Nota Técnica n.º 324 /2005/SOC

Ao Senhor Superintendente de Outorga e Cobrança
Assunto: **Reserva de disponibilidade hídrica para o aproveitamento hidrelétrico Barra do Pomba**

Ref.: Processo nº 02501.000974/2005-91

Figura 4 – Vazões médias de longo termo e áreas de drenagem dos aproveitamentos hidrelétricos na bacia do rio Paraíba do Sul.

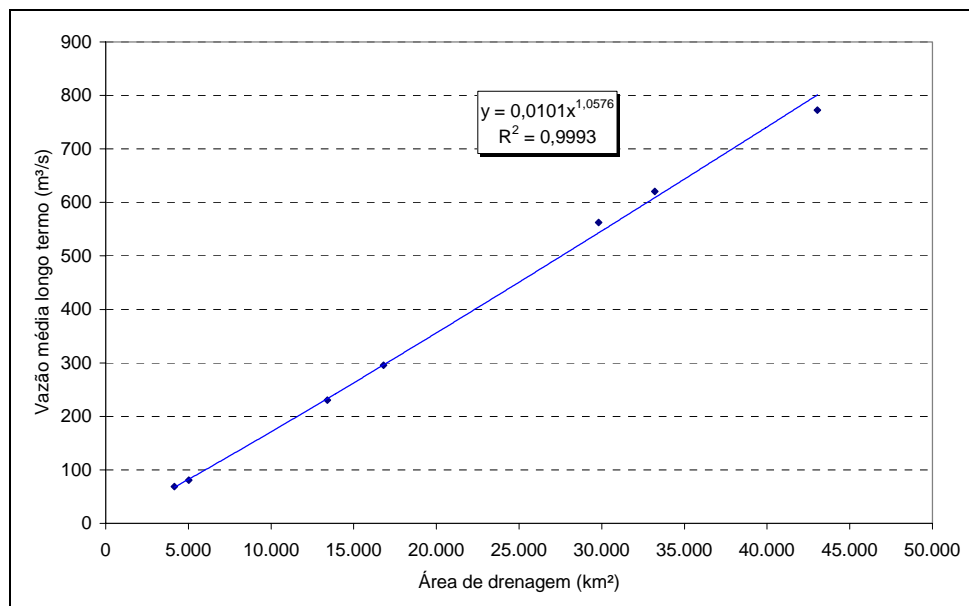
19. A primeira verificação possui falhas por buscar correlacionar vazões regularizadas a áreas de drenagem, embora o EIV avalie que as vazões regularizadas encontram-se ajustadas à relação com a área de drenagem, enquanto que as vazões naturais não. Para verificação, a SOC plotou as vazões naturais médias de longo termo dos aproveitamentos da bacia do rio Paraíba do Sul e as respectivas áreas de drenagem, conforme Figura 4. Observe-se, na Figura 4, o bom ajuste dos dados à relação entre vazões naturais e áreas de drenagem. Quanto às vazões regularizadas, esse procedimento torna-se inadequado, tendo em vistas as influências das condições de operação das estruturas hidráulicas existentes na bacia.

Figura 5 – Correlação entre as séries de vazões naturais em Itaocara e Simplício.

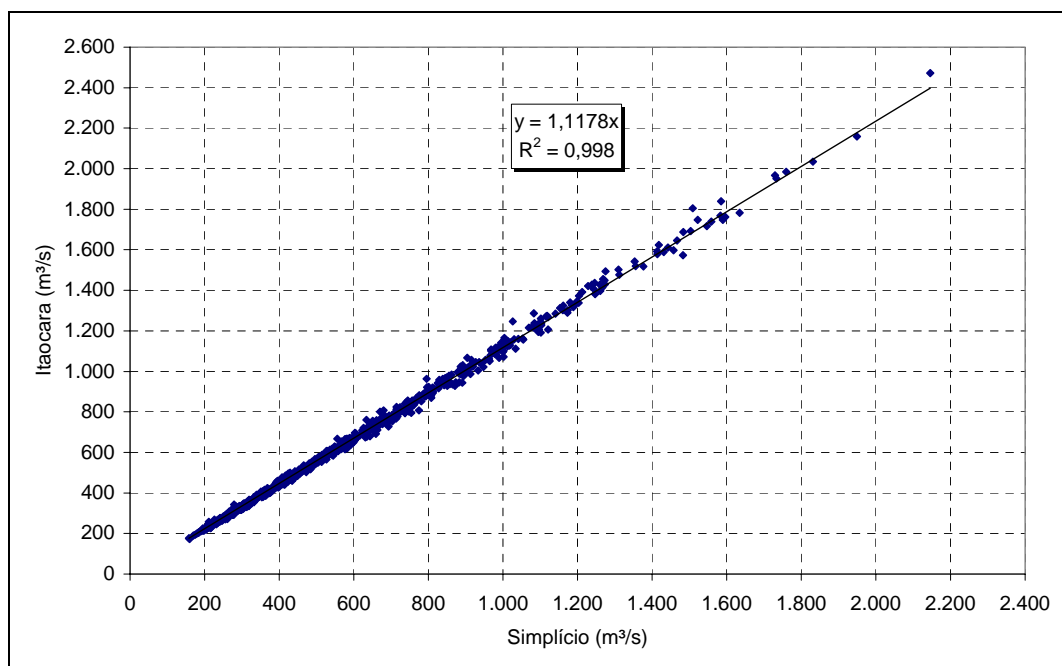
23. A série de vazões naturais em Itaocara foi obtida junto ao ONS, no período de 1931 a 2003, não havendo, no EVI, descrição da metodologia usada na sua obtenção. A SOC verificou esta série de vazões por meio de sua correlação com a série de vazões naturais em Simplício, constante da Nota Técnica n° 3/2005/SUM-ANA, considerada adequada para fins de declaração de reserva de disponibilidade hídrica. Como mostra a Figura 5, a relação entre as séries de Itaocara e Simplício é praticamente linear, bastante próxima à relação entre as áreas de drenagem dos dois aproveitamentos (33.219 / 29.815 = 1,1142). Cabe destacar que, no período de 1931 a 2001, a série de vazões apresentada no EVI é a mesma disponível no SIPOT, versão de julho de 2004. Portanto, a série de vazões naturais em Itaocara também pode ser considerada adequada.

Figura 6 – Correlação entre as séries de vazões em Santo Antônio de Pádua e Aperibé.

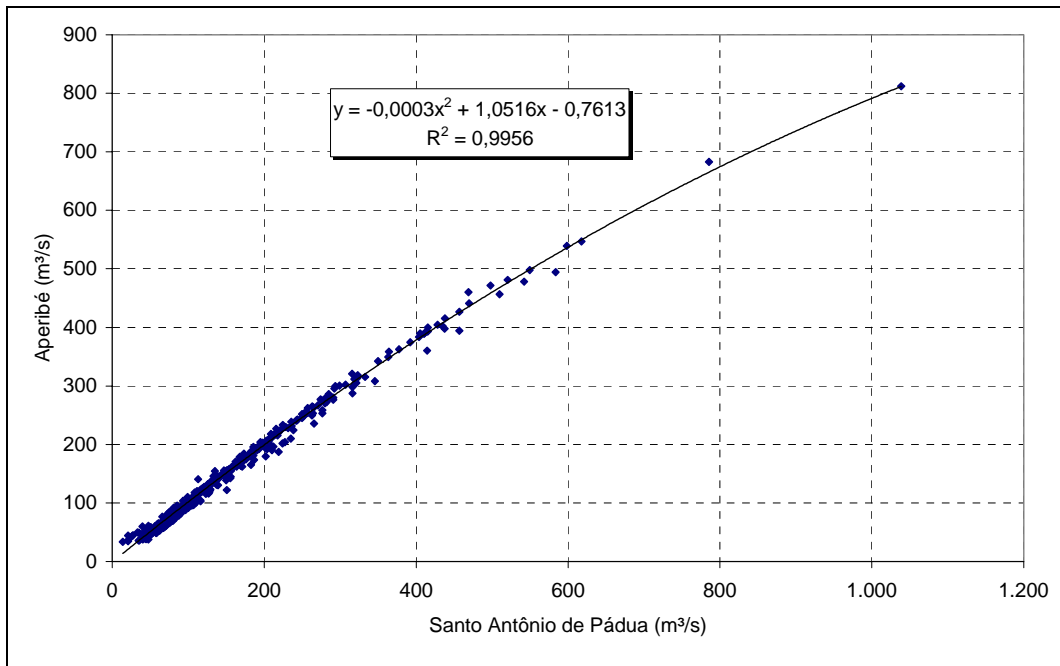
24. A série de vazões naturais em Aperibé foi obtida no Estudo de Inventário, no período de 1931 a 1999, e a partir de correlações com outros postos na bacia, no período de 2000 a 2003. A SOC verificou a série de vazões naturais no período de 1931 a 1999 por meio de sua correlação com a série de vazões observadas em Santo Antônio de Pádua, situado logo a montante. Verifica-se, na Figura 6, que a série de vazões naturais não foi gerada por simples relação entre áreas de drenagem com Santo Antônio de Pádua. Entretanto, como existe uma grande correlação entre as duas séries, pode-se considerar a série de vazões naturais adequada, nesta fase dos estudos.

Figura 9 – Vazões em Aperibé no período de set/2002 a dez/2003.

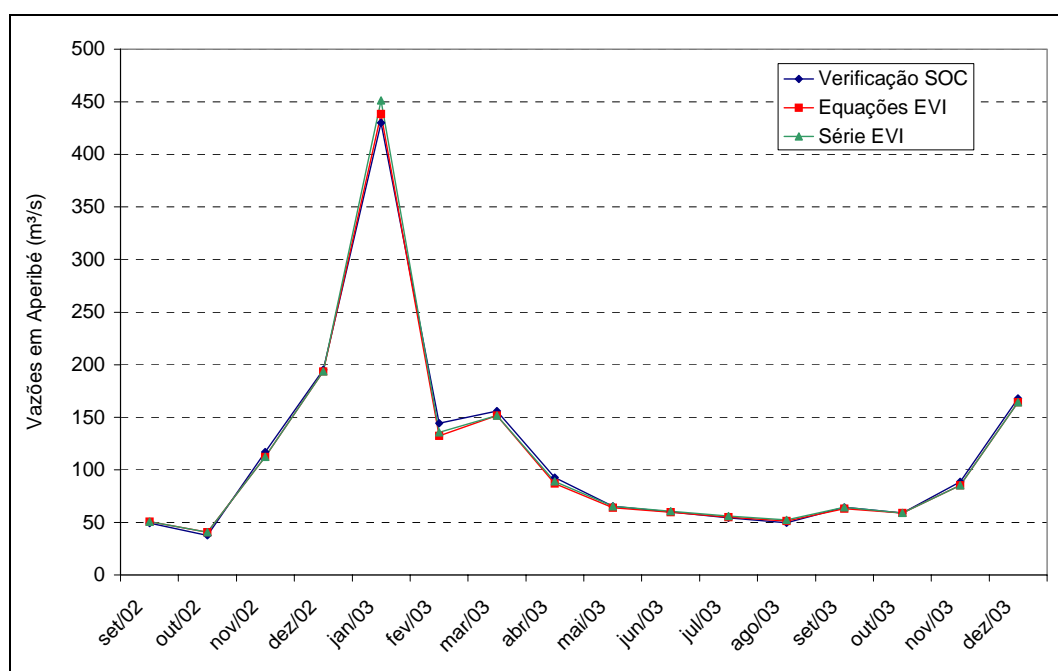
26. A série obtida em Aperibé no período de jan/2000 a ago/2002 foi verificada pela SOC, concluindo-se pela sua adequação. No período de set/2002 a dez/2003, como as equações de correlação entre os postos foram obtidas no EVI usando-se apenas o período de 1990 a 2002, foram geradas novas equações de correlação, para fins de verificação. Com essas equações, apresentadas nas Figuras 7 e 8, foram obtidos novos valores de vazões, apresentados na Tabela 2 e da Figura 9.

27. Verifica-se que os valores obtidos pelas equações de verificação da SOC e pelo EVI são bastante próximos. Quanto à aplicação das equações do EVI, verifica-se que, quando havia dados em Santo Antônio de Pádua (set/2002 a dez/2002, mar/2003 e out/2003 a dez/2003), as equações foram corretamente aplicadas. No entanto, quando se utilizou a equação de correlação com Astolfo Dutra, houve pequenas diferenças entre os valores obtidos pela aplicação direta das equações de correlação e os valores apresentados no EVI. Todavia, tendo em vista a curta extensão da série obtida por correlações (set/2002 a dez/2003) e a proximidade com os valores obtidos pela SOC, pode-se considerar a extensão da série de vazões naturais em Aperibé adequada.

Figura 10 – Vazões regularizadas em Barra do Pomba apresentadas no EVI e obtidas para verificações.

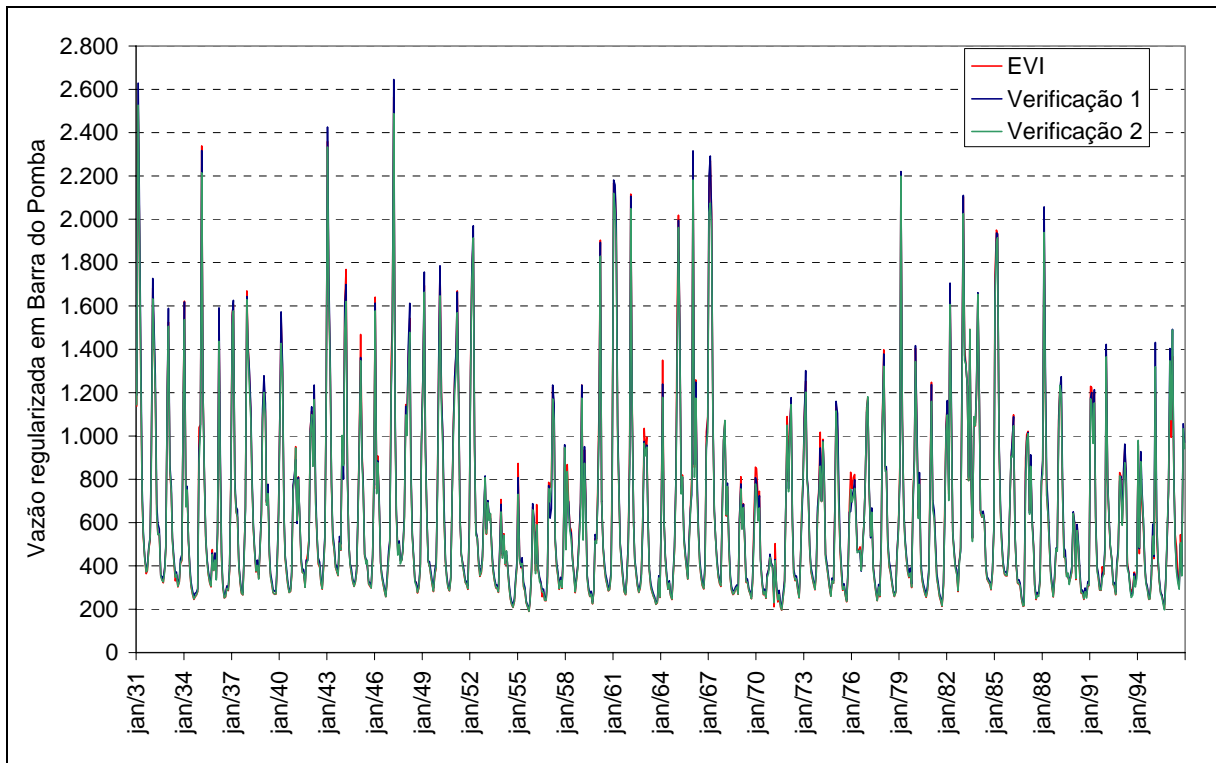
36. Para avaliação da série de vazões regularizadas obtidas pelo EVI, a SOC gerou duas séries de vazões: a partir da série de vazões regularizadas em Simplício apresentada no respectivo EVI objeto de avaliação de DRDH; e a partir da série de vazões regularizadas em Simplício obtida pela SOC por simulação do sistema hidráulico da bacia, conforme Nota Técnica nº310/2005/SOC-ANA. A equação 7 demonstra o procedimento usado e as Figuras 10 e 11 apresentam os resultados obtidos.

37. Verifica-se que, apesar das falhas no processo de geração, a série de vazões regularizadas obtida pelo EVI é bastante próxima às séries geradas a partir da série de vazões regularizada em Simplício apresentada no respectivo EVI e gerada pela SOC para fins de verificação. Contudo, recomenda-se que, nos estudos energéticos subseqüentes e para conversão da DRDH em outorga, a série de vazões regularizadas seja revista de modo a considerar corretamente as atuais regras de operação das estruturas hidráulicas da bacia.
